拉合尔水与污水管理项目（LWWMP）

AIIB项目编号P000074合同编号0074-PAK-01

第一次标前会议纪要

**拉合尔污水与排水管理项目（LWDMP）——从LARECHS COLONY至
GULSHAN E RAVI的污水系统，拉合尔（采用非开挖技术）**

LW - TD - 141

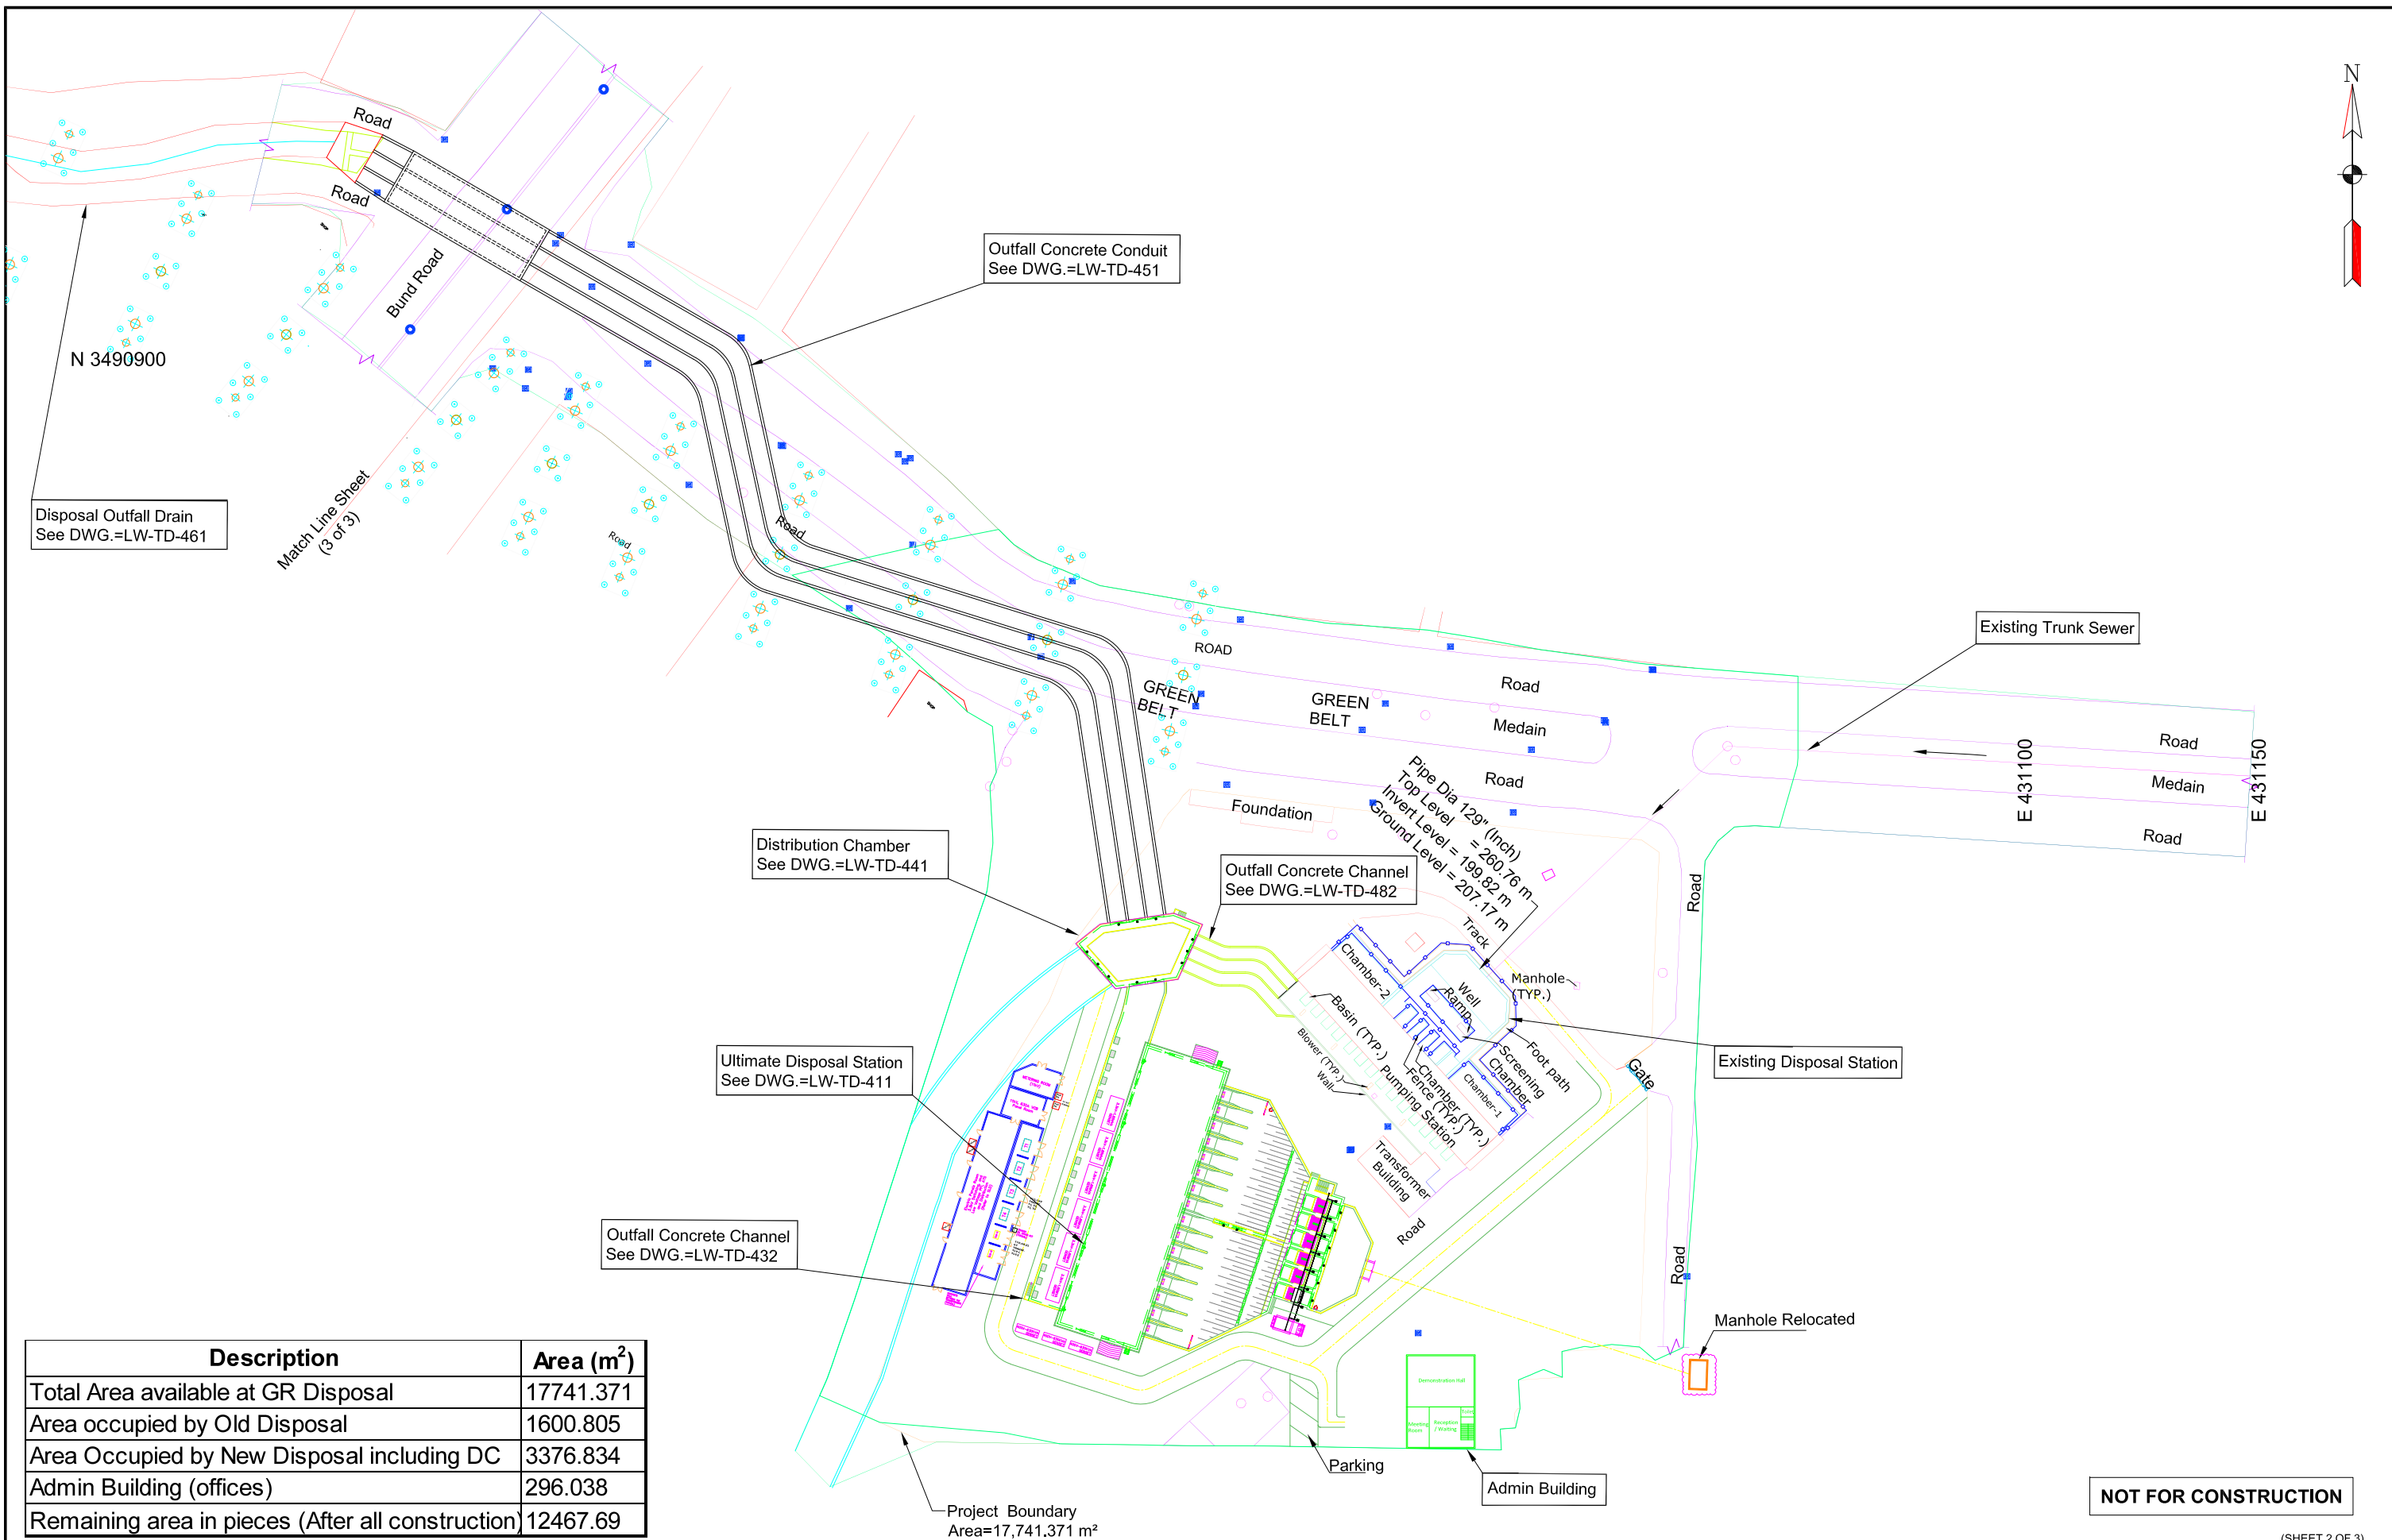
38.	第3卷，第二部分，第6节业主要求图号LW-TD-141至LW-TD-144，及图号LW-TD-149至LW-TD-152	为接收井提供推力座和圆形竖井壁。推力座也在尺寸表中为接收井给出，但未在剖面详图中给出。根据我们的运营理解，推力座不应是接收井的一部分。请确认。	兹澄清，推力座不应是接收井的一部分。与所引用图纸相关的更新图纸（LW-TD-141至LW-TD-143）作为附件E附上，供投标人考虑。将发布反映上述内容的补遗。

LW - TD - 177

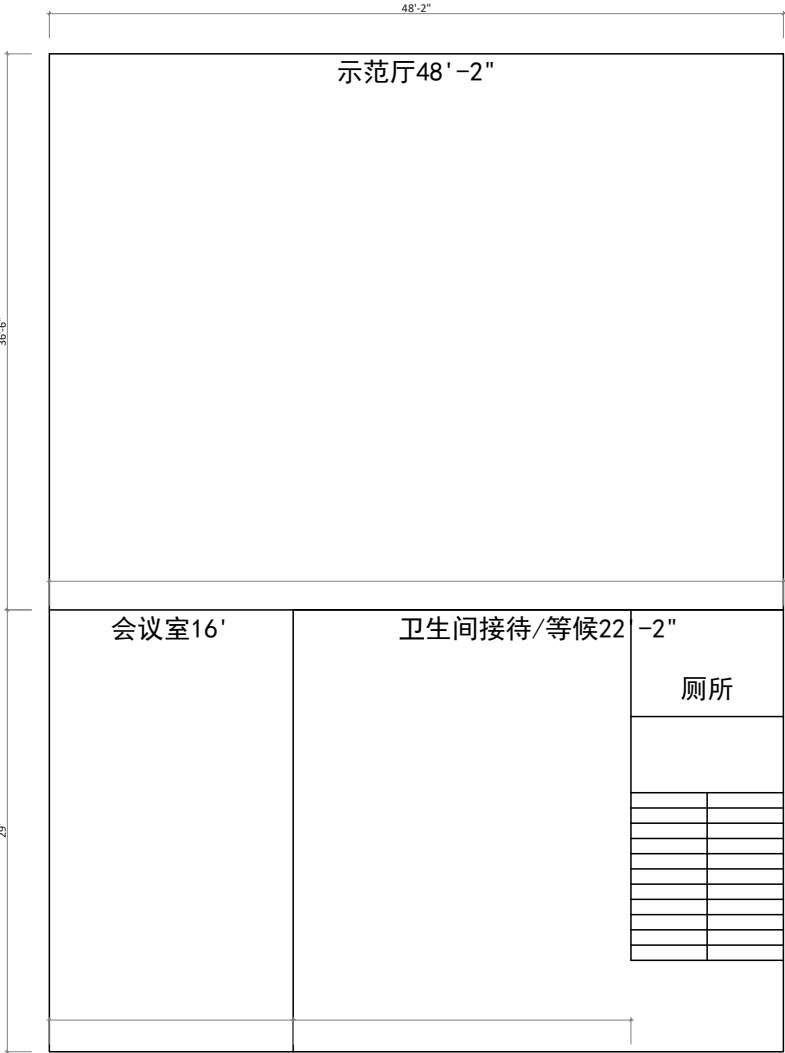
42.	第3卷，第二部分，第6节业主要求（表4.10第6页-第55页，及表4.11第6页-第57页）；Dwg # LW-TD-177	除臭控制和通风系统数量存在冲突。如参考章节所述，在招标文件的不同位置观察到除臭控制系统数量不一致。请确认确切的数量/数目。	这是为了澄清 除臭和通风系统的总数为29 。招标文件中任何位置的除臭和通风系统数量应读作29，如第6节业主要求表4.11（第6-57页）所述。更新后的图纸（LW-TD-177）作为附件-G附上。将发布反映上述内容的补遗。

附件-H

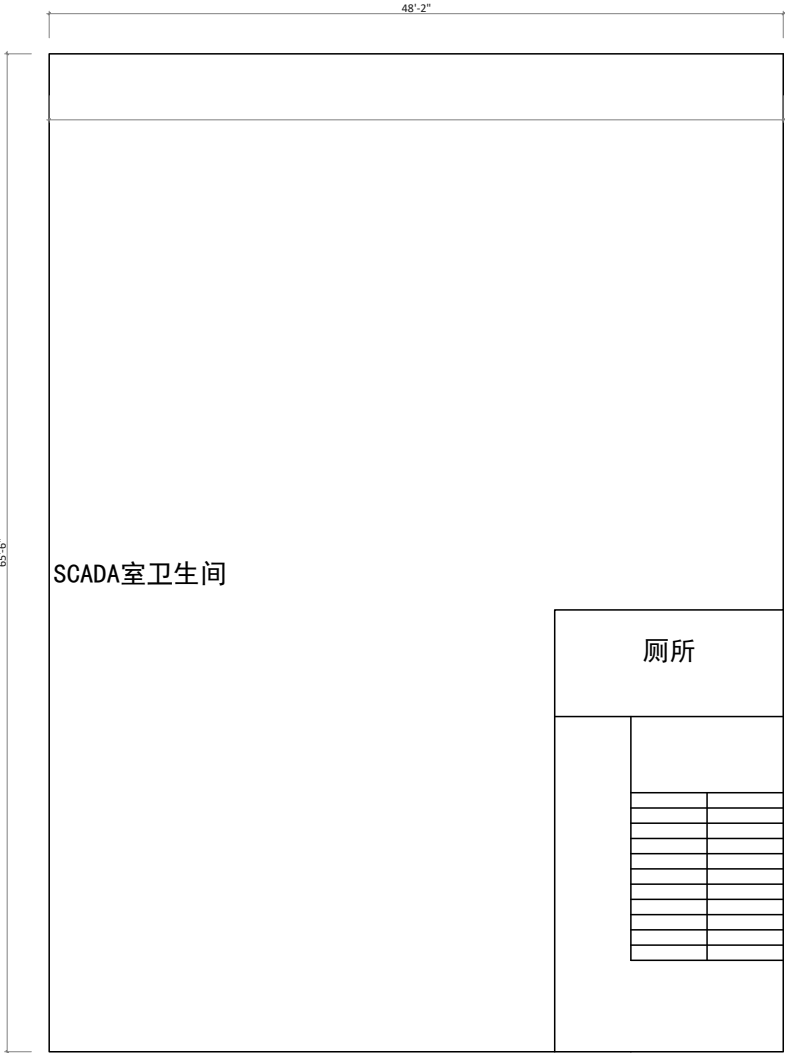
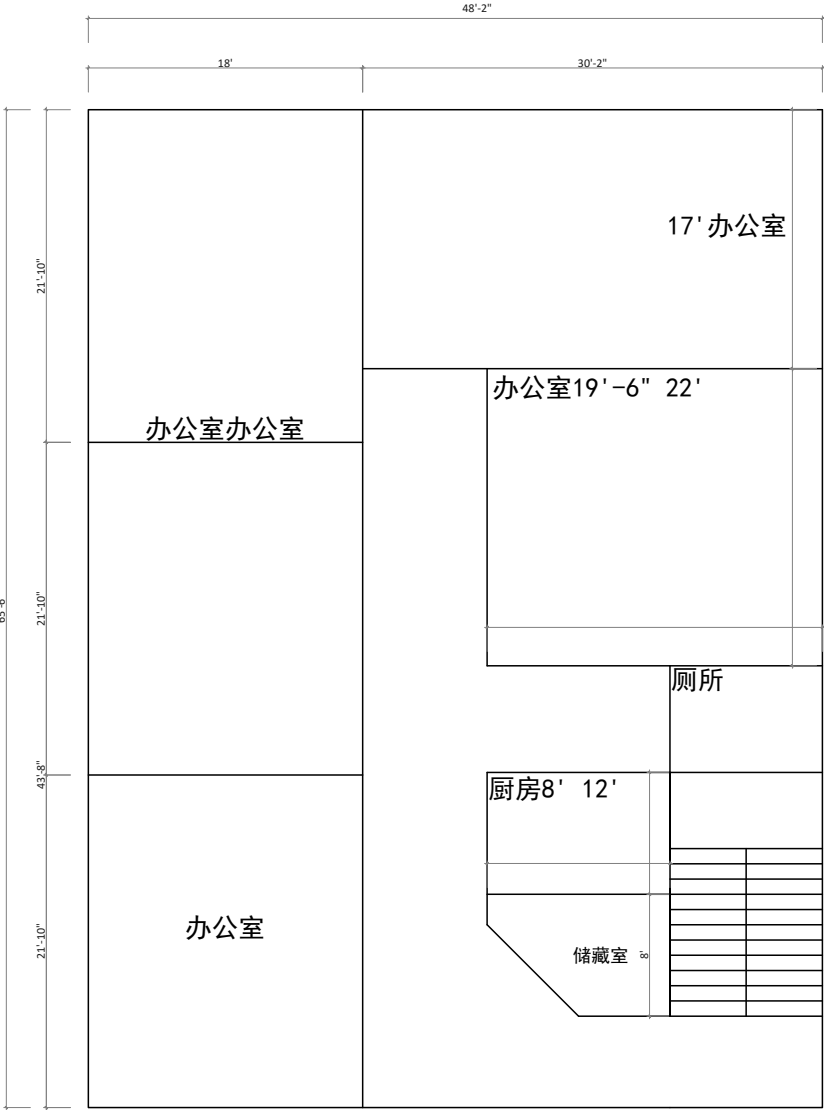
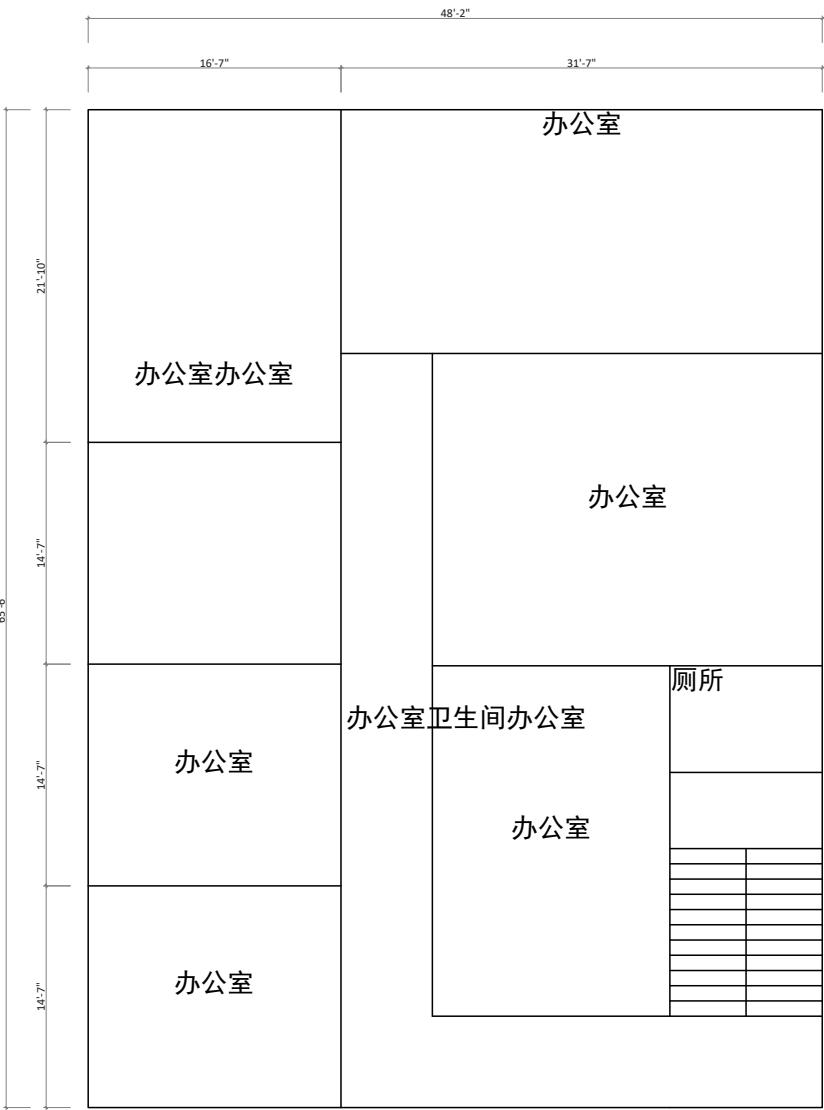
44.	第2卷，第二部分，第6节业主要求第4.1.11条，第xx子条（第6页-第67页）	办公楼建设文中提到承包商必须建造一栋除底层外的全功能三层建筑（每层500平方米）。然而，在价格表中（项目编号3.27），仅提及为三层办公楼。请澄清，是地面加三层建筑，还是仅3层，每层500平方米面积？	这是为了澄清承包商应建造一栋设施齐全的地面以上三层办公楼（共四层），每层建筑面积为296平方米，并配备电梯。该建筑的布局见作为 附件-H所附的图纸 。将发布反映上述内容的补遗。

DRAWING NO.:-
LW - TD - 493

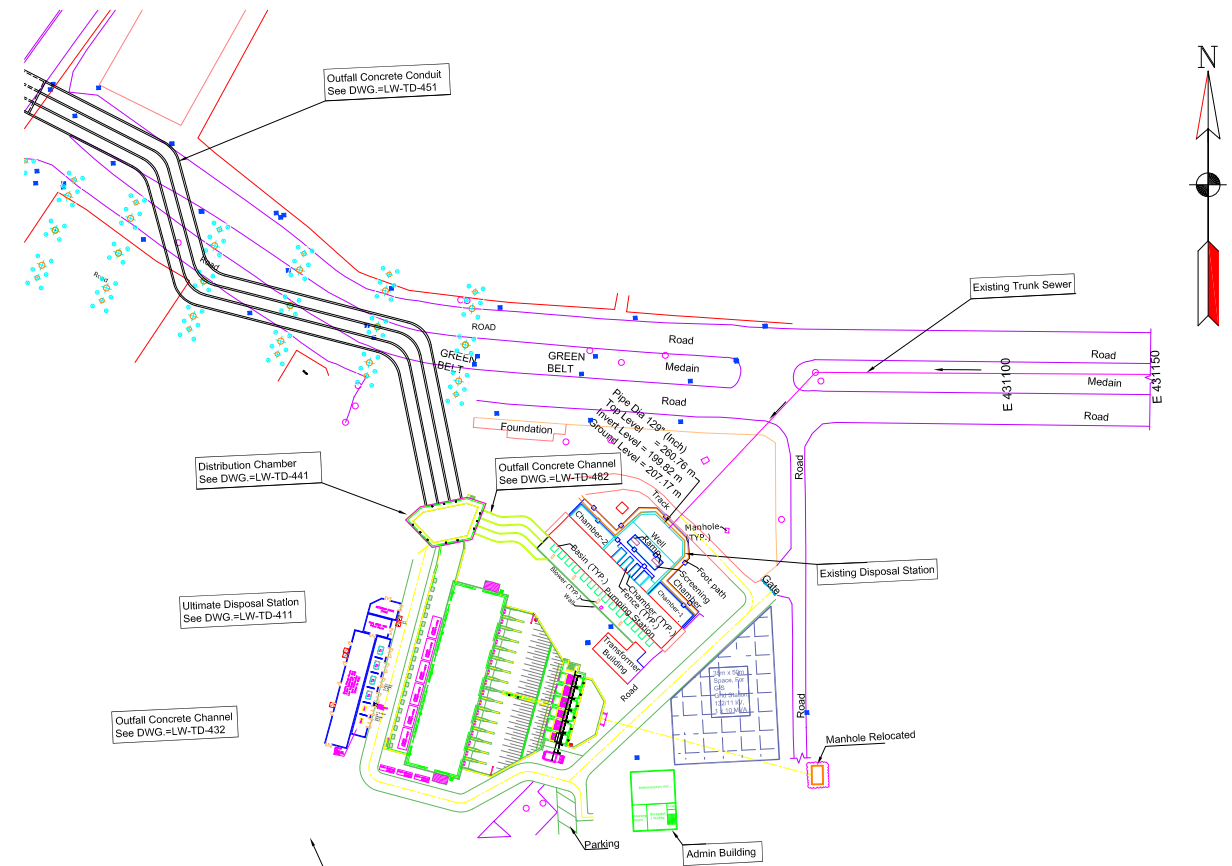
序号	参考章节	疑问	业主的答复
		素超出承包商的控制范围，可能导致影响系统性能的临时停电。因此，投标人寻求贵方确认公用设施电源供电不中断这一固有局限性。 2) 由于与公用设施连接相关的范围在此阶段无法完全确定，请客户拨出暂定金额以充分涵盖所有相关费用和意外开支。	2) 请参阅我们对序号67的回复。
70.	Volume-3，第二部分，第6节 - 业主要求，招标图纸。总平面布置图泵房（图号LW-TD-402） Volume-3，第二部分，第6节 - 业主要求，招标图纸。。 132/11kV网格空间及变压器、配电柜、电缆沟布置（	在结合审查两份图纸时，观察到行政楼和通道与电气建筑/设施重叠。投标人的理解是，为承包商工作范围内包含的建筑、设备及其他基础设施工程提供充足空间应是业主的责任。请确认。	需要澄清的是，更新后的开关设备及相关电气装置，包括132/11kV电网区域、变压器、配电盘和电缆沟布置，可以容纳在泵房相邻及外部，如附件J所附更新图纸（图号492和493）所示。此外，控制室及所有相关附件应位于行政/办公大楼内的专用楼层。
